Ministerio de Infraestructura y Transporte  
Aeropuerto Internacional Rosario  
"Islas Malvinas"

**Objeto: EJECUCIÓN NUEVA TERMINAL DE PASAJEROS - PRIMERA ETAPA - AEROPUERTO INTERNACIONAL DE ROSARIO**

**CIRCULAR ACLARATORIA N° 6 – CON CONSULTA**

Figura 2: Anillos de video vigilancia y ubicación de nodo MAN

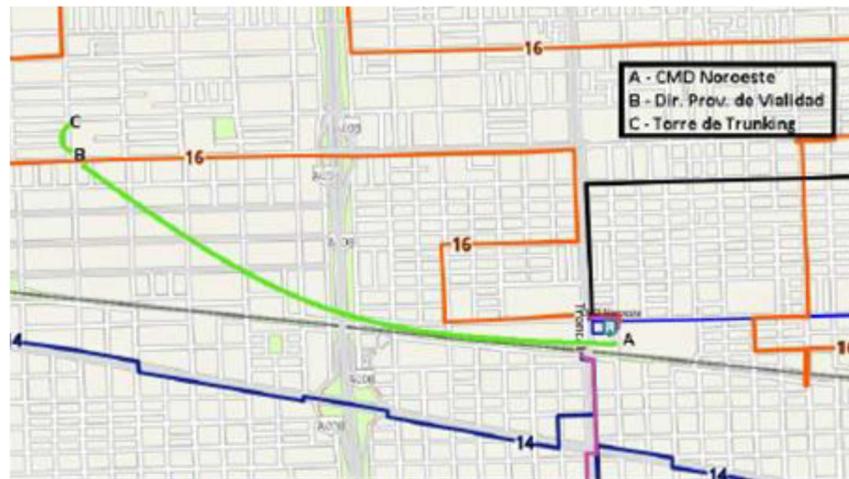
10. Consulta: Se solicita tengan a bien dar mayores especificaciones del punto 24.8 del pliego de especificaciones técnicas y del ítem 23.7 de la planilla de cotización. Del punto 24.8 se entiende que son 3 conexiones de fibra óptica:

Uno va de "A" a "B": Vincular los gabinetes de comunicaciones del CMD Noroeste (Nodo MAN) sita en Provincias Unidas 150 bis y el edificio de la Dirección Provincial de Vialidad sita en Juan José Paso 7980. 2. Otra de "B" a "C": Vincular los gabinetes de comunicaciones del edificio de la Dirección Provincial de Vialidad sita en Juan José Paso 7980 y el shelter del sitio de repetición de Trunking Provincial sita en calles La República y Tarragona Bis. 3. Y la última es la que tenemos dudas: Vincular desde el punto de Videovigilancia (VVG) Provincial PM-357 (ubicado según figura 3), el nuevo Data Center del Aeropuerto Internacional Rosario (AIR). No sabemos dónde se encuentra ese punto VVG PM-357 y no se observa ninguna "figura 3" en el pliego, suponemos que está cerca del aeropuerto por el plano de la página 246, pero ese plano está muy pixelado y no se leen los textos. Solicitamos tengan a bien enviar la figura 3 y mayores especificaciones de estas tareas.

Respuesta: Se adjunta plano con mayor definición.
